ID: Codice procedura (ID_VIP/ID_MATTM): 12691

“Progetto di un impianto eolico denominato “Pitigliano” ubicato nei comuni di Pitigliano (GR) e Sorano (GR) costituito da 20 (venti) aerogeneratori di potenza nominale 7,0 MW per un totale di 140,0 MW con relative opere connesse ed infrastrutture indispensabili”

TESTO DELLE OSSERVAZIONI

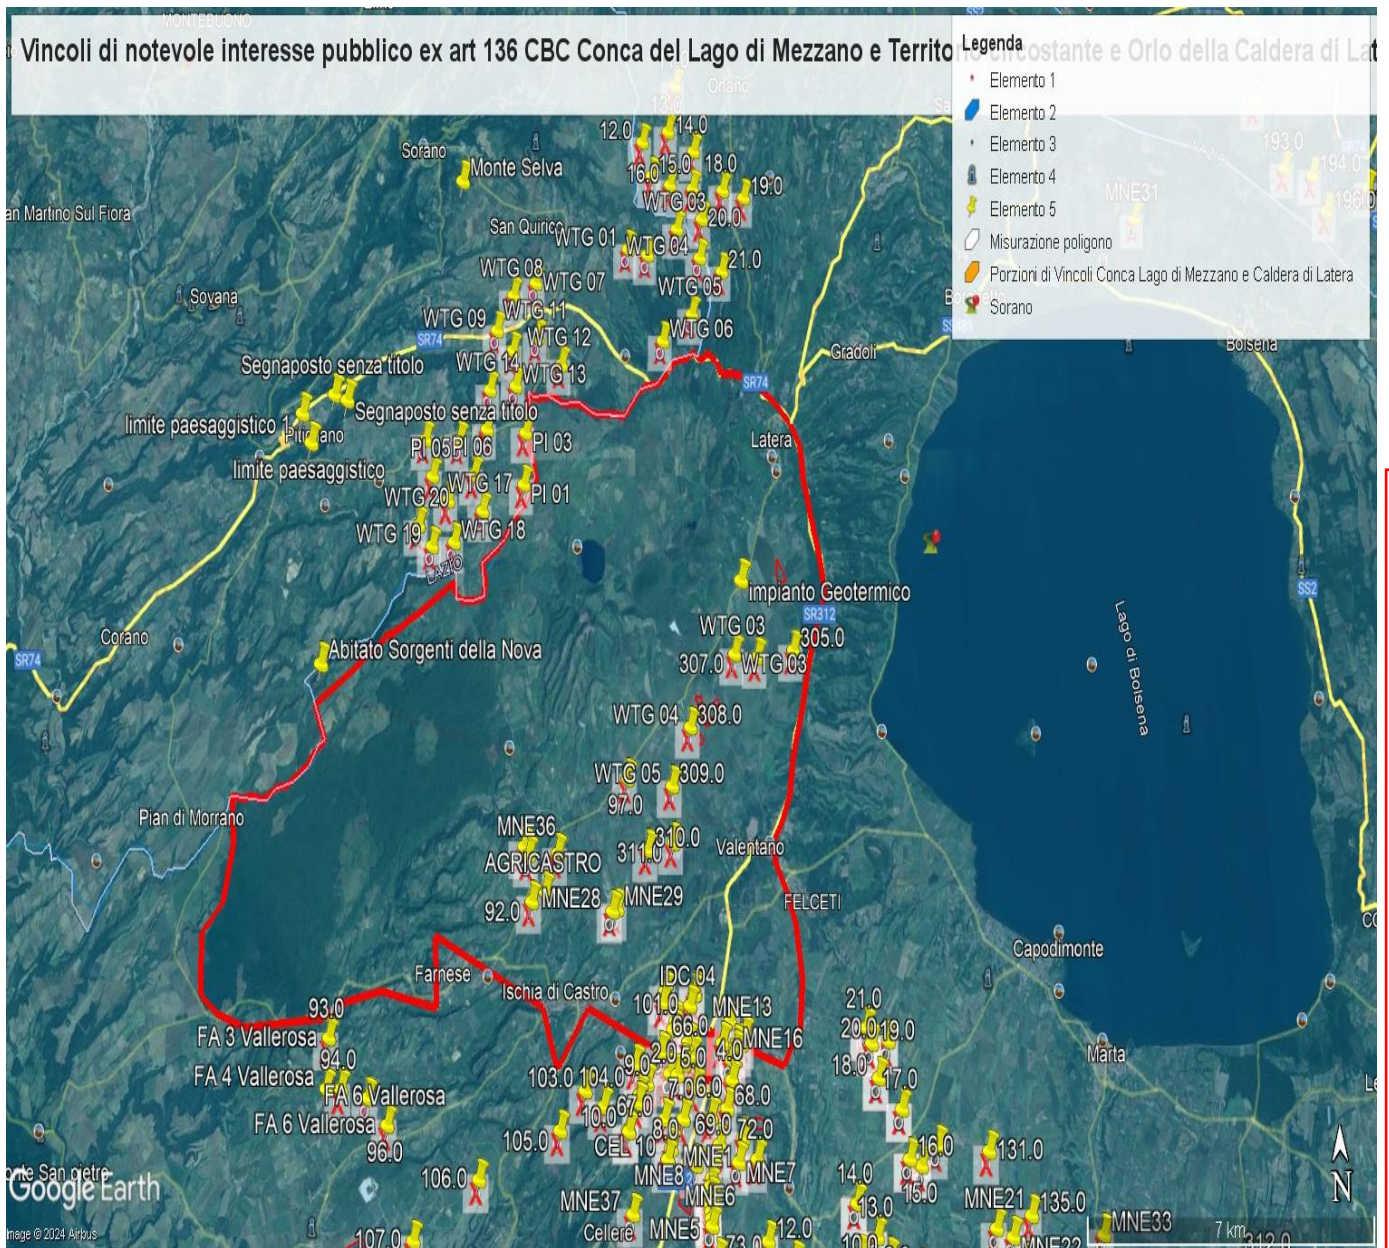
Il progetto è inteso essere realizzato in un'area caratterizzata da numerosi vincoli di carattere archeologico e non rispetta le dovute distanze da essi.

In generale, il progetto cozza contro l'esigenza di tutelare un paesaggio storico unico nel suo genere, per millenni plasmato dall'attività umana e dal suo integrarsi con le sue peculiarità naturali.

IMMAGINE n. 2 Impianto eolico industriale “Pitigliano” e distanze aerogeneratori dai Vincoli della Conca del Lago di Mezzano...

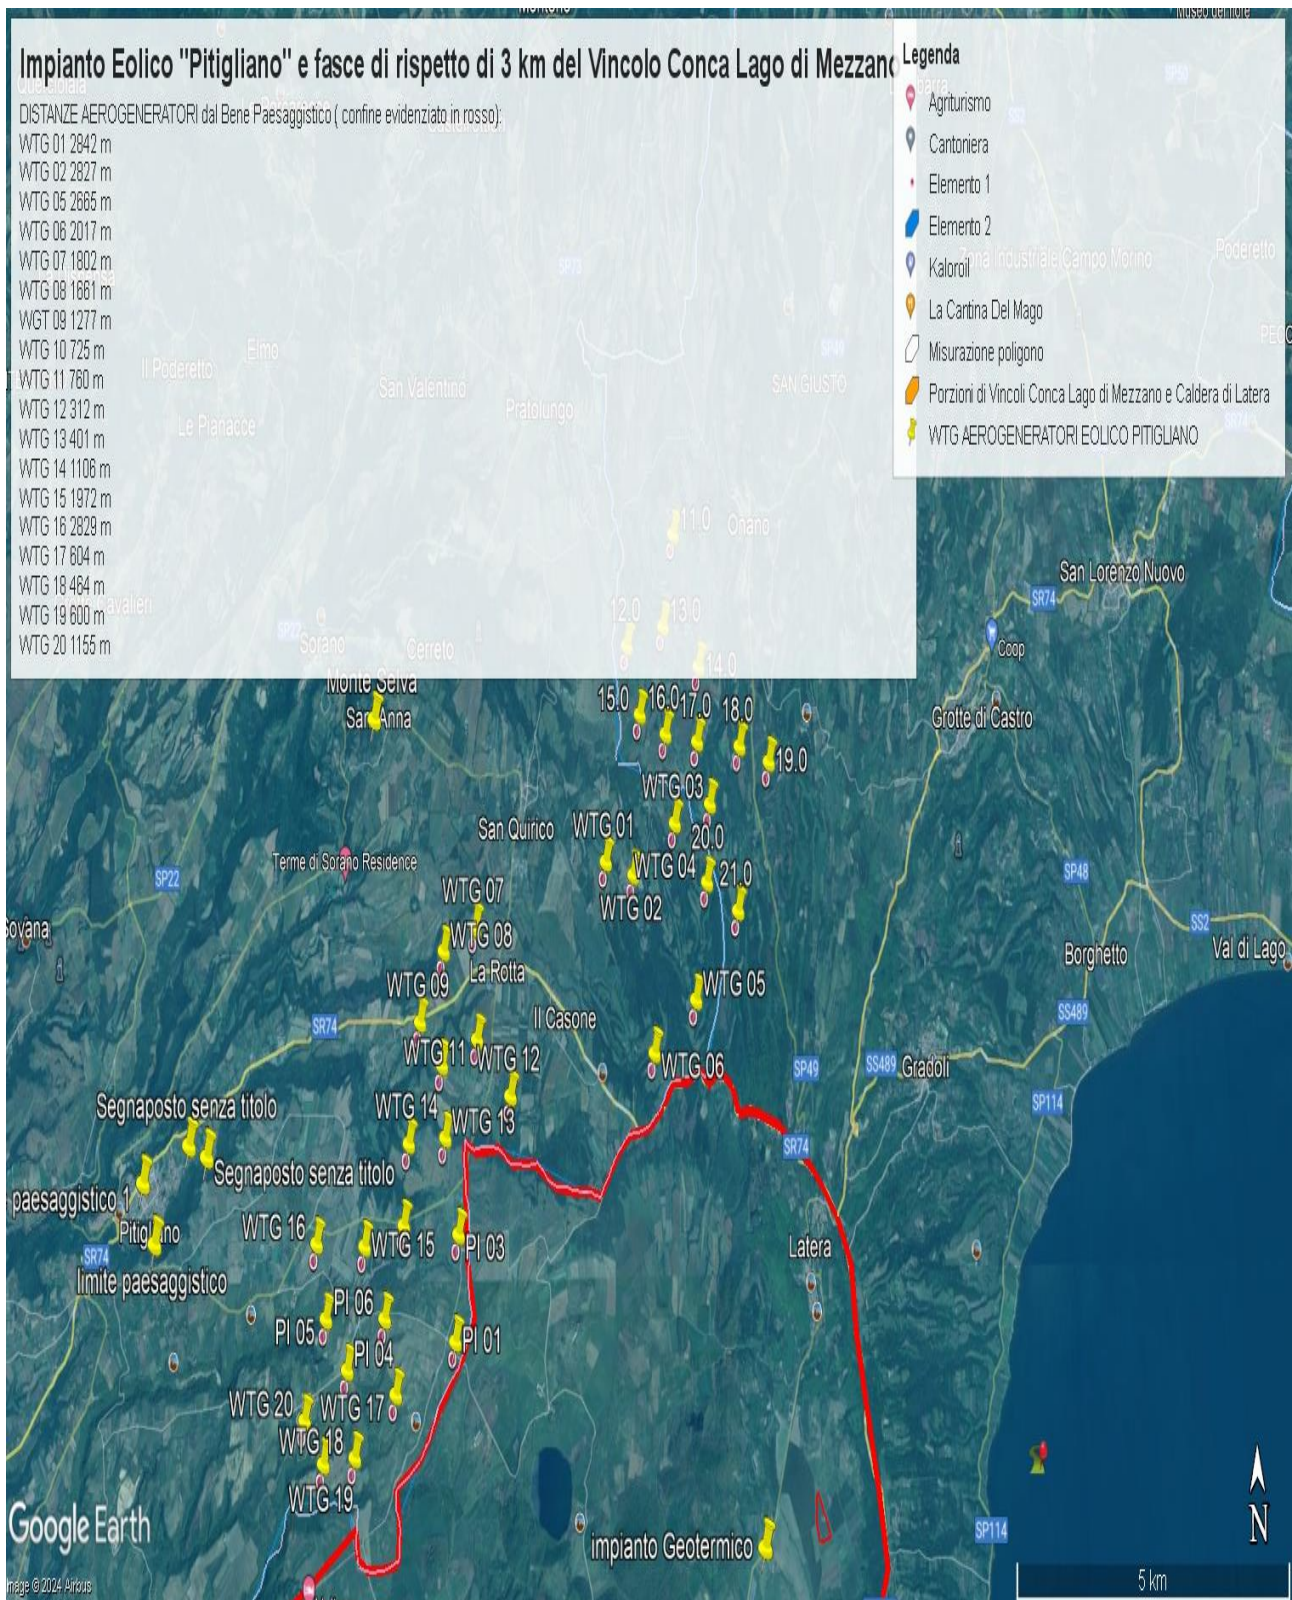
Come è illustrato nell'immagine si ribadisce che l'impianto industriale "Pitigliano" ricade completamente all'interno delle fasce di rispetto dei due vincoli di notevole

IMMAGINE n. 3 Impianto eolico industriale "Pitigliano" e distanze aerogeneratori dai Vincolo "Orlo della Caldera di Latera.

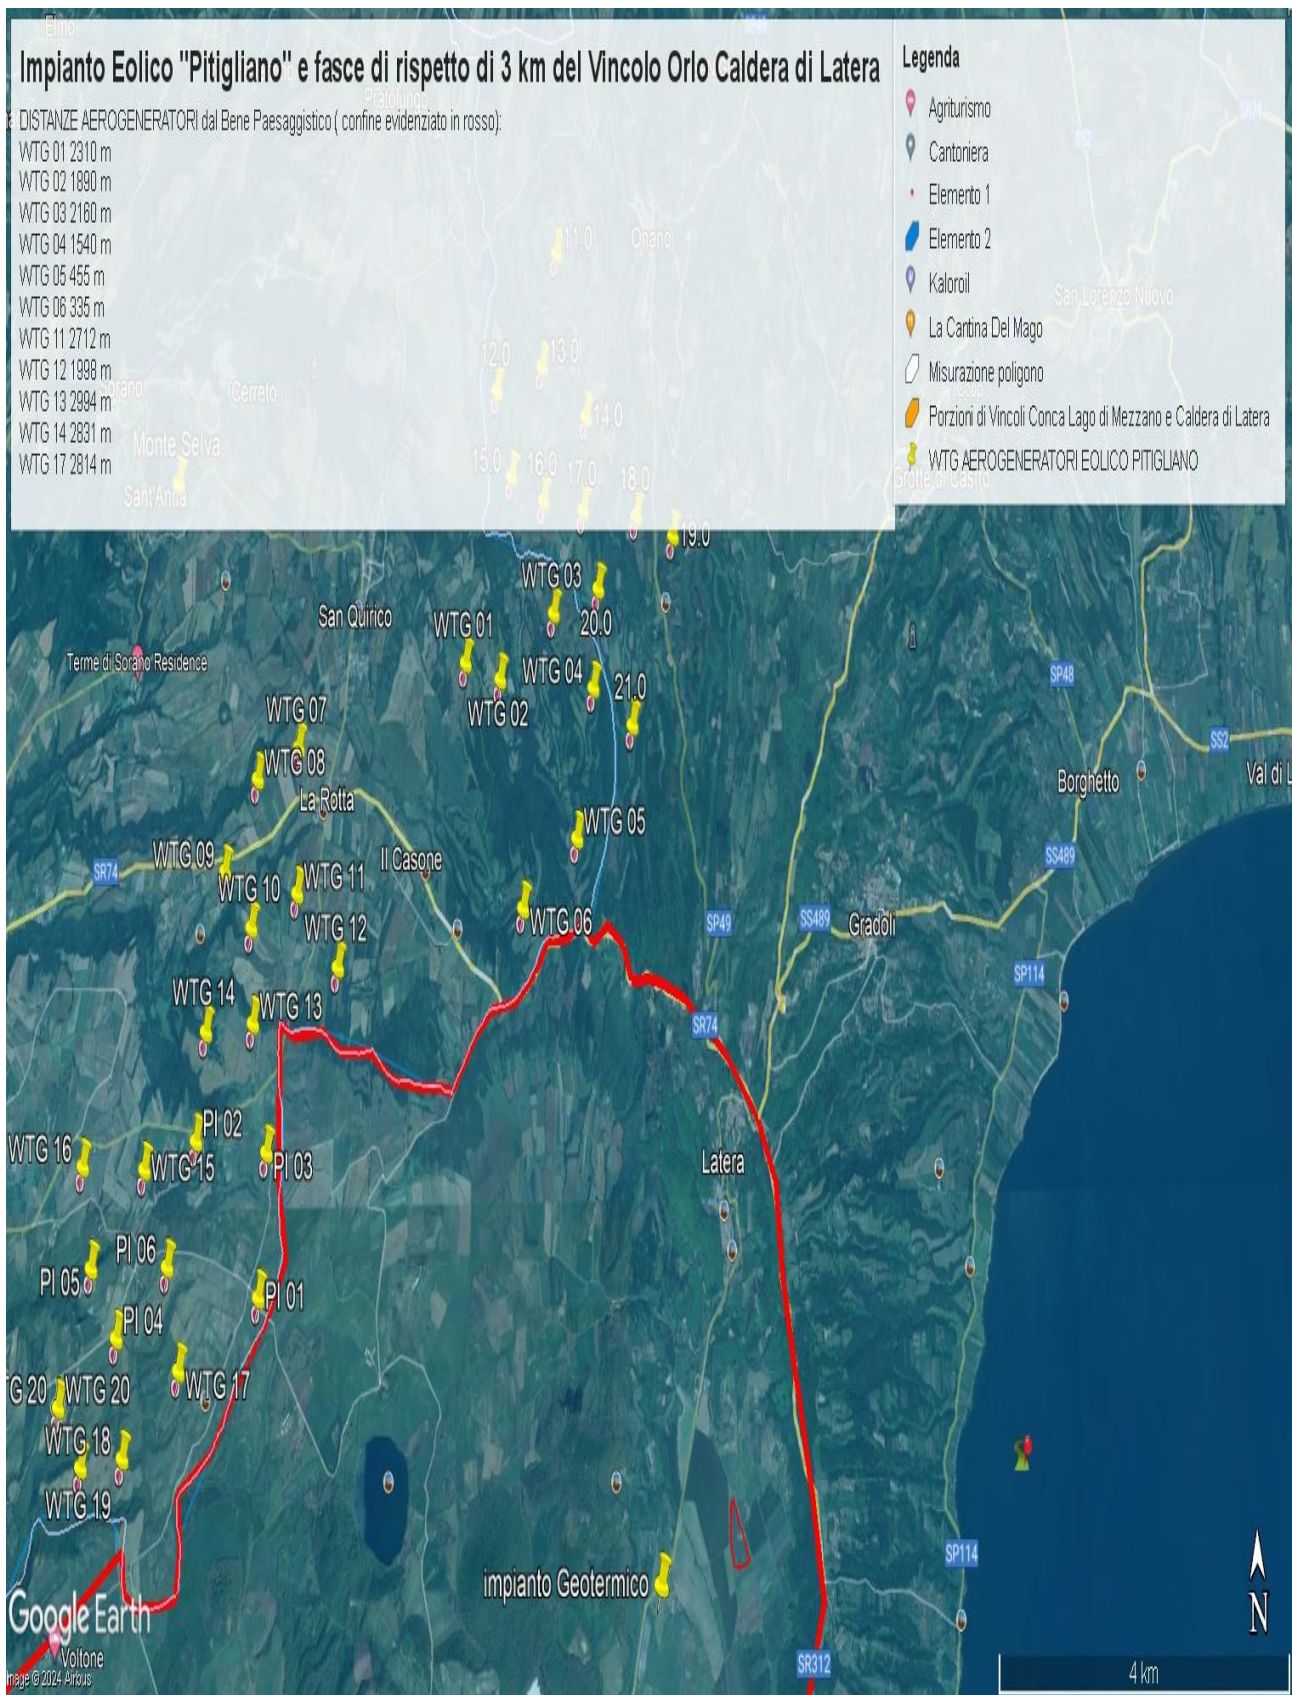
Concludendo, si evidenzia ancora che la proponente non effettuando la procedura prevista dalla Parte III delle Linee Guida nazionali ha ignorato un vincolo paesaggistico di notevole interesse pubblico istituito con un provvedimento del Segretariato regionale del Ministero della Cultura per il Lazio che ha emanato il Decreto di dichiarazione di notevole interesse pubblico n. 22 del 15.02.2024 ai sensi e per gli effetti dell'art. 136, co. 1, lett. c) e d) del decreto legislativo 22 gennaio 2004, n. 42, "Ambito paesaggistico, geologico e geomorfologico dell'orlo della caldera di

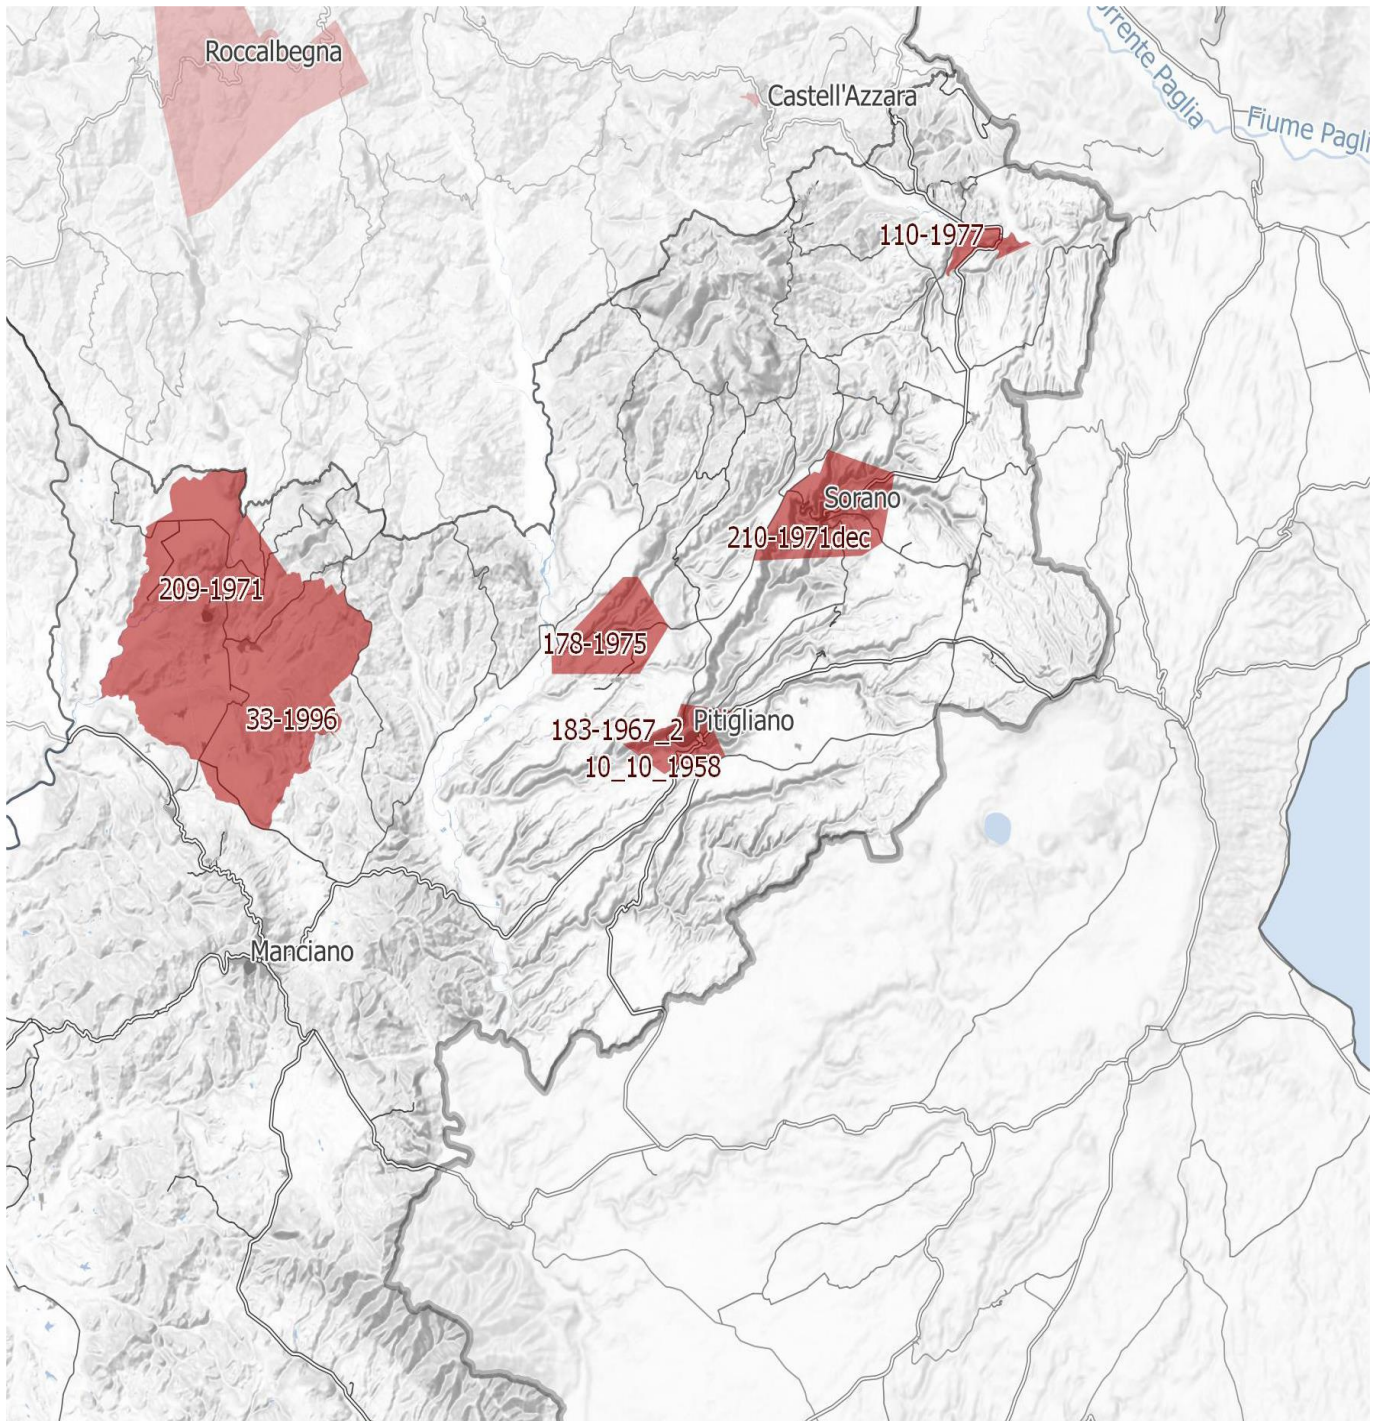
Inoltre, come sostiene la Proponente parte dell'impianto si verrebbe a trovare a 3,5 km dal centro abitato di Sorano. Infatti, tre degli aerogeneratori WTG 08, 09, 10 sono addirittura all'interno delle fasce di rispetto dei 3 km del suo vincolo paesaggistico di notevole interesse pubblico ex art 136 del CBC. Si evidenzia che così si crea

IMMAGINE n. 4 Si evidenzia che i tre aerogeneratori WTG 07, WTG 08 e WTG 09 impattano con il vincolo paesaggistico di notevole interesse pubblico del Centro Storico di Sorano. Il WTG 07 si troverebbe a 2828 m, WTG 08 2504 e WTG 09 2990. Il cavidotto dell'impianto invece impatta in buona parte del Vincolo paesaggistico ex art. 136 del CBC del Centro Storico di Pitigliano.

IMMAGINE n 5. Mappa eolici elaborata dall'Associazione Amici della Terra. La mappa evidenzia il cumulo degli impianti tra Lazio e Toscana.

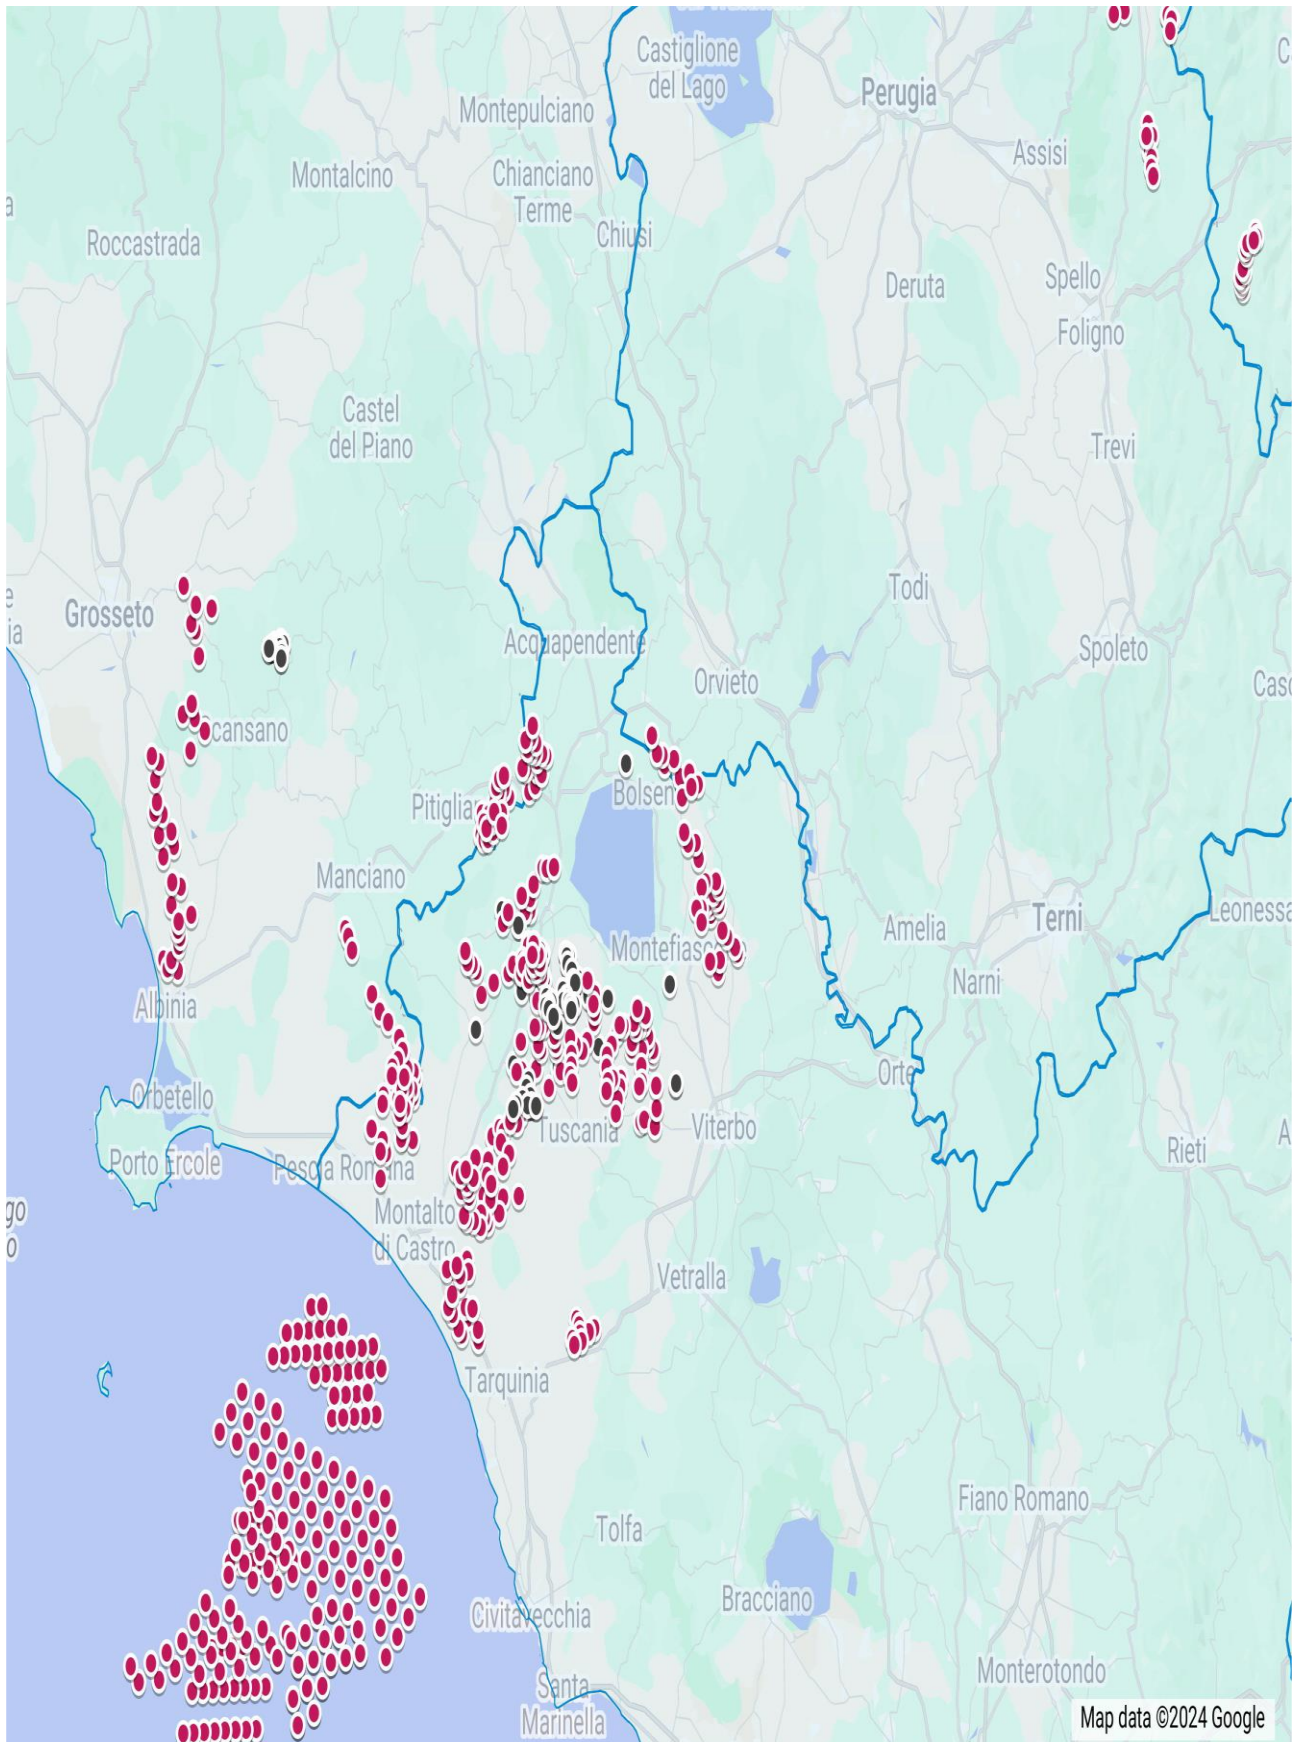
Riguardo al cumulo degli impianti FER, le mappe prodotte dalla proponente riguardano, come già evidenziato, soltanto una parte molto piccola degli impianti FER dell'area intermedia e vasta e in particolare di quelli eolici che contribuiscono a creare un notevole cumulo e la saturazione del territorio tosco laziale. Riguardo al cumulo dei soli impianti eolici si riporta la mappa dell'intervisibilità degli impianti eolici elaborata dall'Associazione nazionale “Amici della Terra”.
